Settore Ecosistema Costiero e Acque

Oggetto**:** **S998** – Procedimento di Verifica di assoggettabilità a VIA sul progettodenominato “Adeguamento del tratto terminale del Rio Carpi tramite esecuzione di un canale deviatore della portata”.
Proponente: Comune di Montoggio
Verifica adeguatezza e completezza documentale. *Riscontro*.

Figura1 – Zone intervento rispetto ai corpi idrici sotterranei e superficiali individuati dal PTA (DCR n. 11/20216)

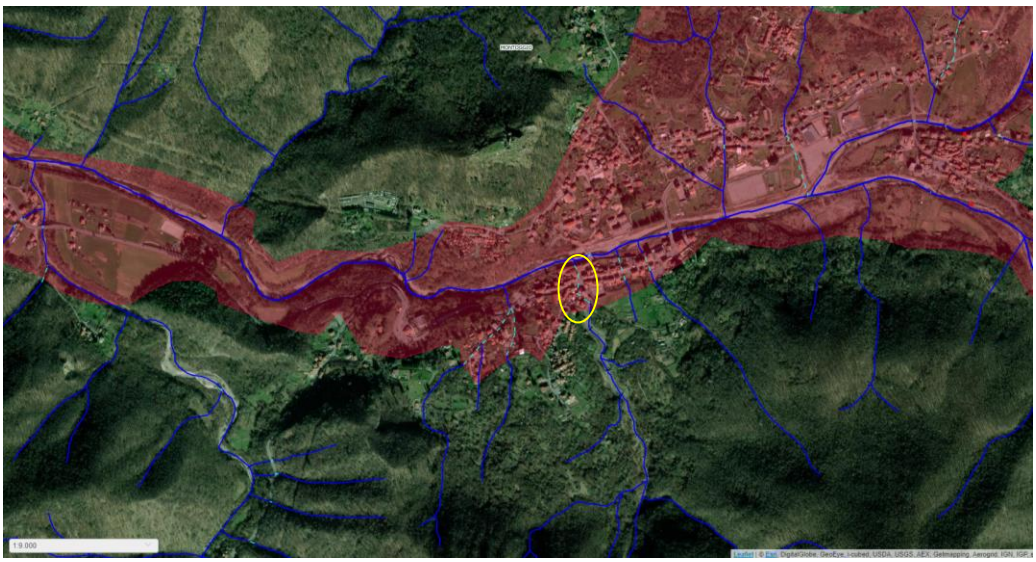
Nella documentazione non si rileva alcun riferimento alla compatibilità con il Piano regionale di Tutela delle Acque – PTA (DCR n. 11/2016); si evidenzia che il corso d’acqua oggetto dell’intervento non rientra tra i corpi idrici tipizzati ai sensi del PTA mentre, come rappresentato nella sottostante figura 1, gli interventi ricadono sull’acquifero poroso sotterraneo denominato T. Scrivia- IT07GWAVGE03, caratterizzato come corpo idrico significativo nel PTA.
